Regolamento Urbanistico Edilizio

Variante di adeguamento 2019 al RUE

Schede Osservazioni e relativi pareri

RUE - Variante di adeguamento 2019

Variante n. 26 ID Oss. 2980

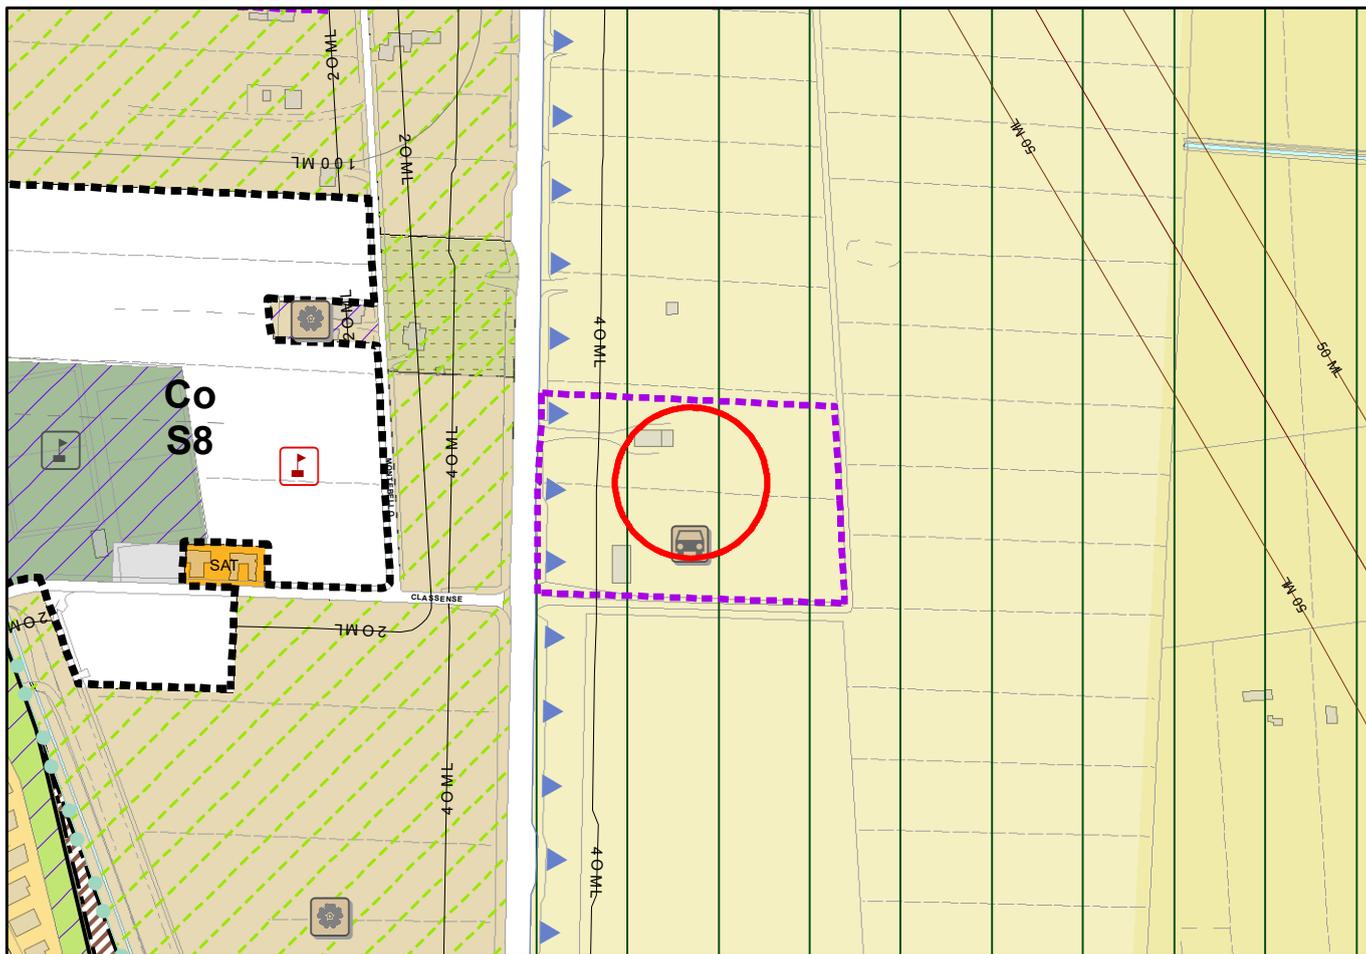
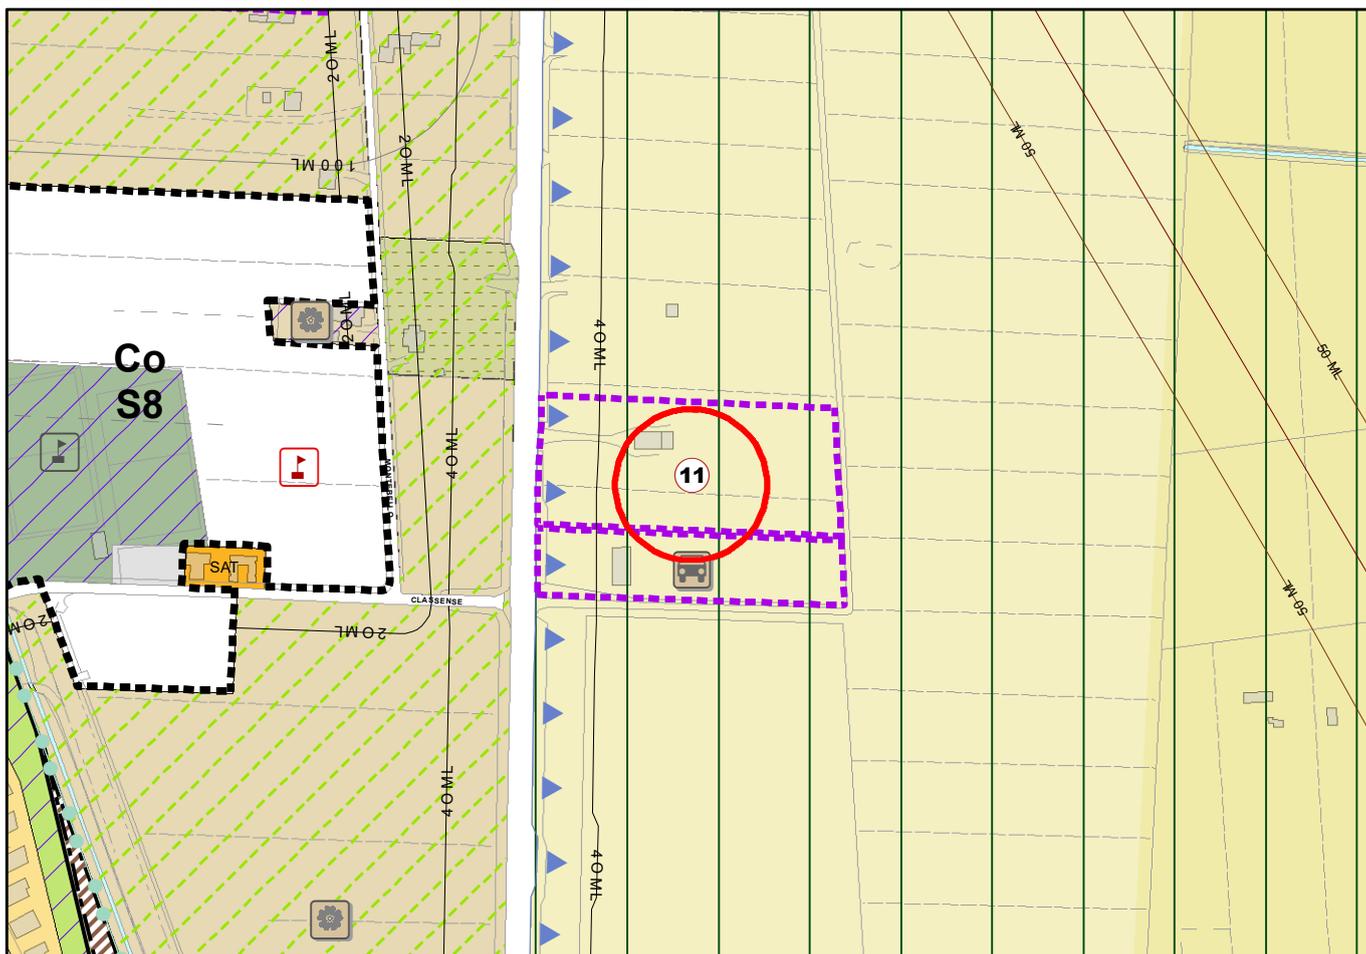
n.Tavola: **056**

056			8		All'area scolastica si applica l'indice perequativo di 0,15 m ² /m ² da realizzarsi a distanza in comparti ospitanti. Inoltre, devono essere cedute le aree interessate dalle opere pubbliche (quali: viabilità, rotonda, percorso ciclabile) ed effettuato il versamento delle somme previste, stimate pari a € 1.850.000 per la realizzazione delle stesse e del parcheggio da effettuarsi a cura del Comune; a fronte di ciò viene assegnata una SC di m ² 5600 da realizzare a distanza in comparti ospitanti. Sarà il progetto definitivo/esecutivo che individuerà l'esatto tracciato della viabilità pubblica di massima rappresentato in cartografia.	
	056			9		L'ambito è finalizzato alla cessione delle aree in proprietà interessate dal completamento dello svincolo fra SS.16 e SS.45 che dovrà avvenire in sede di attuazione del PU Convenzionato (art. III.1.2).	
	056	Ponte Nuovo		10		La SC (m ² 5.016 circa) derivante dal meccanismo compensativo dell'area pubblica per viabilità e verde di filtro potrà essere attuata, previo PU Convenzionato (art. III.1.2), per un 40% come produttivo, in ampliamento della attività esistente (Foglio 162 mappale 46) per il restante 60% come residenza e commerciale a PT, in adiacenza e continuità all'intervento di cui alla S6 e quale naturale completamento edificato del fronte sulla nuova via di accesso al parco archeologico.

Variante n. 37 ID Oss. 2994

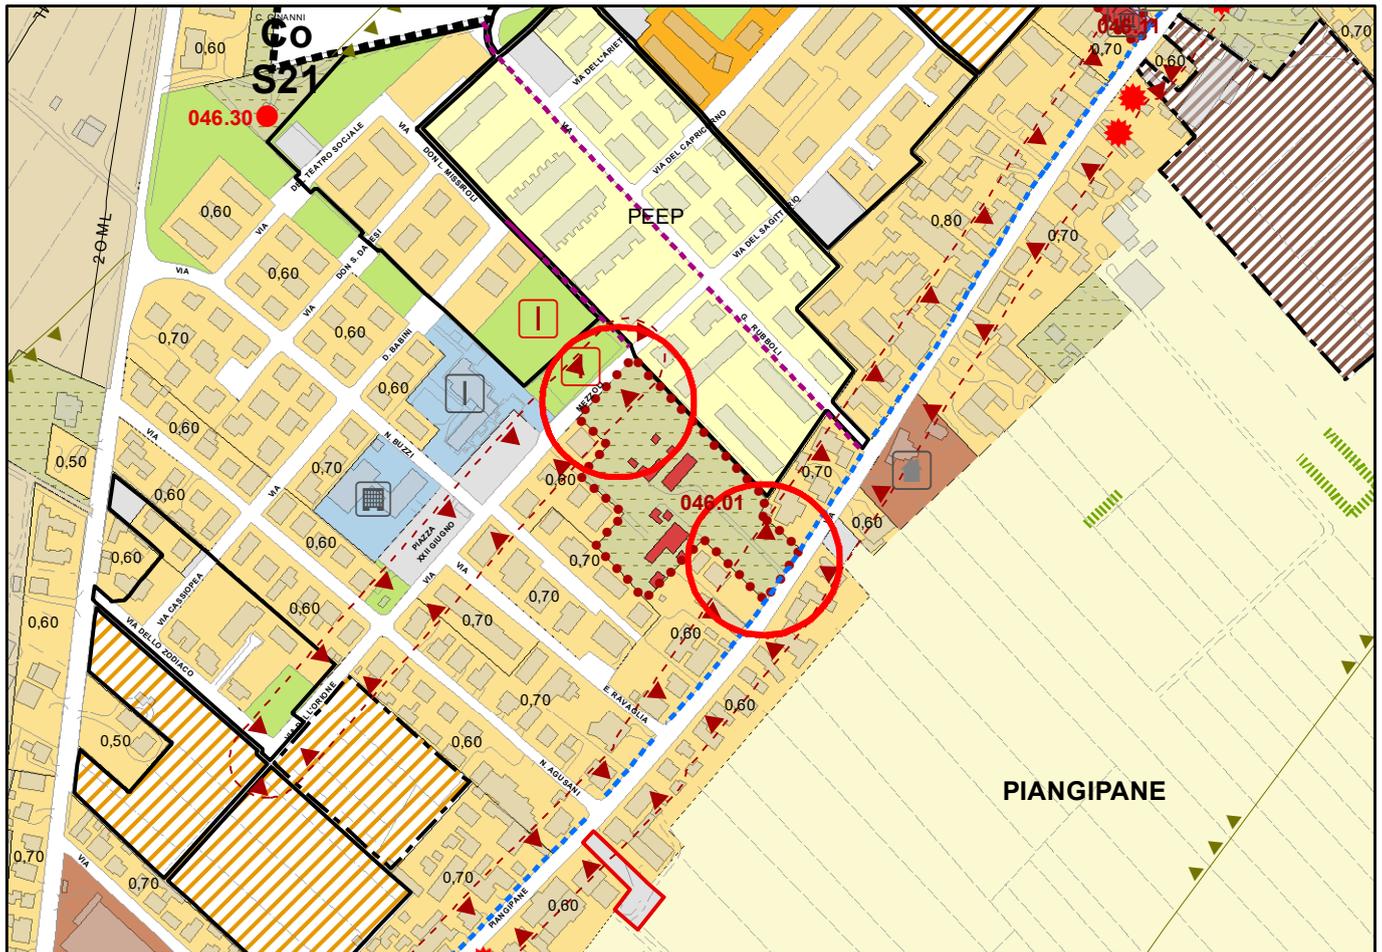
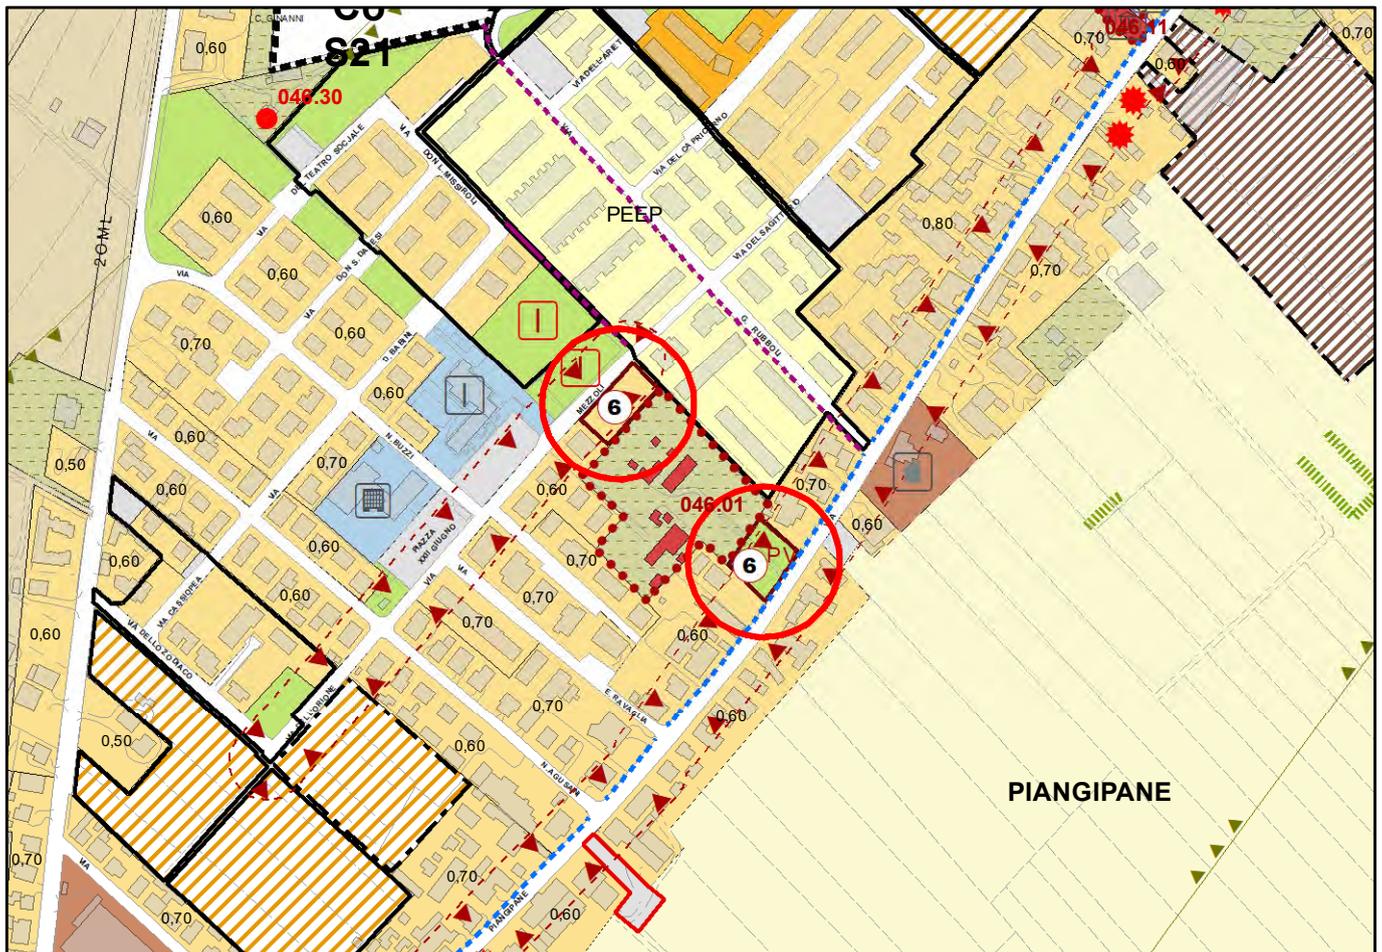
OGGETTO: Ridefinizione del perimetro del verde privato che definisce l'ambito di rispetto del complesso edilizio di valore storico architettonico con modifica da verde privato a area consolidata prevalentemente residenziale e di un'area a Pk pubblico

12	046	S.Michele	6	1	IC	S22 – problematiche legate alla realizzazione del sub comparto.	
12	046	S.Michele	5	2	P	Messa in sicurezza del tratto terminale di via Braccasca; evitando incrocio a raso sulla S.Vitale in relazione alla nuova viabilità e al nuovo svincolo con l'A14 bis a servizio dell'area produttiva esistente di progetto.	
12	046	S.Michele	7		V	Il RUE dovrà individuare un'idonea area a Parcheggio in fregio all'abitato e presso l'area della Chiesa e valorizzare l'asse della vecchia Faentina e il recupero degli edifici colonici esistenti.	Il RUE ha previsto il parcheggio.
	046	S.Michele		4		La SC derivante dal comparto destinato ad area pubblica soggetta a meccanismo compensativo può essere realizzata, in aggiunta a quanto già concesso per norme di componente, nell'area a verde privato, compatibilmente con la salvaguardia delle alberature e il mantenimento degli edifici eventualmente da conservare se di valore.

046	S.Michele		5		Sono consentiti usi ecologico-ambientali, sulla base di uno specifico PU Convenzionato (art. III.1.2) che potrà definire, in ragione dello stato di fatto e di diritto delle aree, tra gli usi compatibili anche la produzione di energia da fonti alternative con esclusione delle biomasse.	
	046	Piangipane		6		Esclusivamente a fronte della cessione dell'area destinata a parcheggio verde pubblico (Pv) posta su via Piangipane è consentita l'edificazione dell'area consolidata con Uf 0.60 posta su via Mezzoli. Il PUC dovrà comprendere anche il progetto del parcheggio verde pubblico. Il progetto del parcheggio verde pubblico (Pv) dovrà rispettare il cono di visuale e l'assialità del viale di ingresso all'edificio di valore storico architettonico, percorso che dovrà continuare anche nell'area di parcheggio.	OSS 37
	047	Fornace Zarattini		3		Ambito commerciale/produttivo – via Faentina relativo al completamento dell'impianto urbanistico attuale, miglioramento della qualità architettonica, tecnologica e funzionale della generalità del patrimonio edilizio, qualificazione e maggiore dotazione di servizi pubblici nonché delle opere di urbanizzazione. Le zone a RUE sono interessate dalla scheda di indirizzo sulla viabilità di cui all'ambito Rq05 di POC.	Trattasi di obiettivo generale riferito all'intero Pb "PRU Fornace"

Variante n. 46 ID Oss. 3021

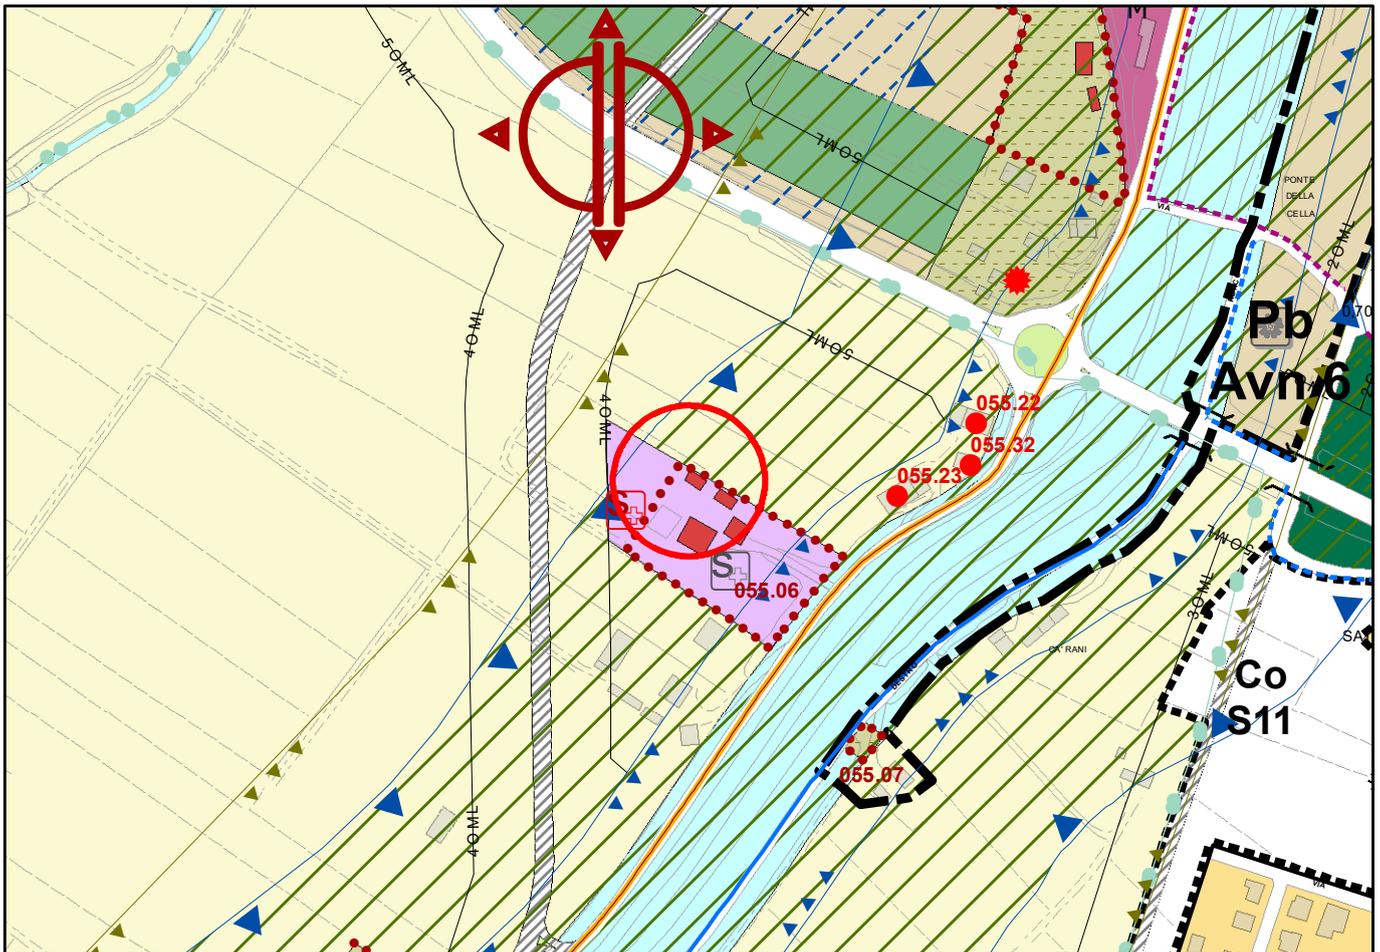
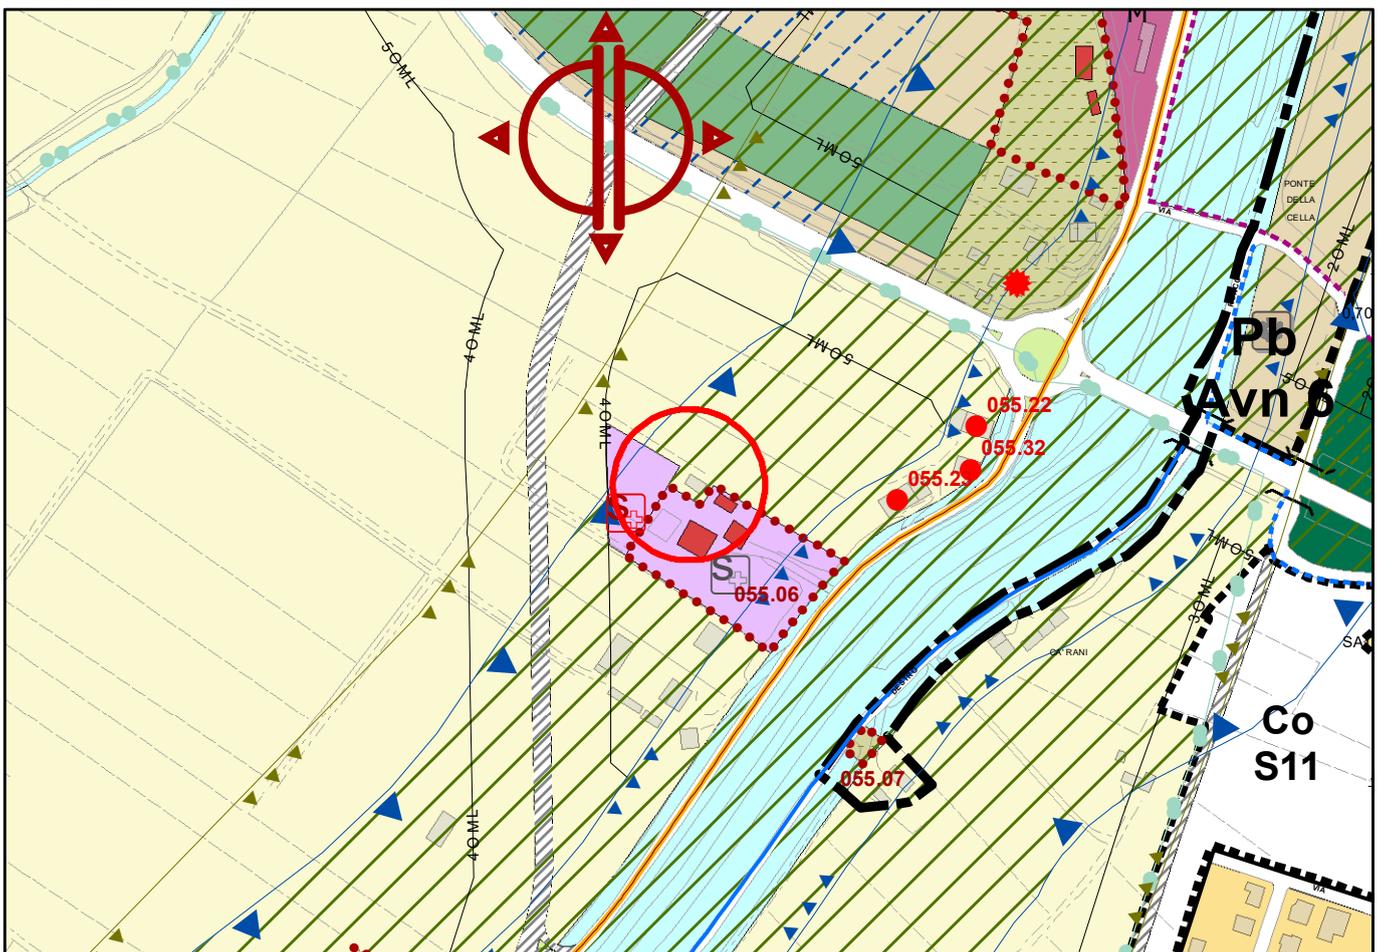
n.Tavola: **055**

Si propone di accogliere l'osservazione modificando come da stralcio di RUE allegato. Ciò considerato che il valore storico-architettonico è posto solo dal RUE (non dal codice dei beni culturali) e che l'edificio non fa parte dell'attrezzatura socio-sanitaria.
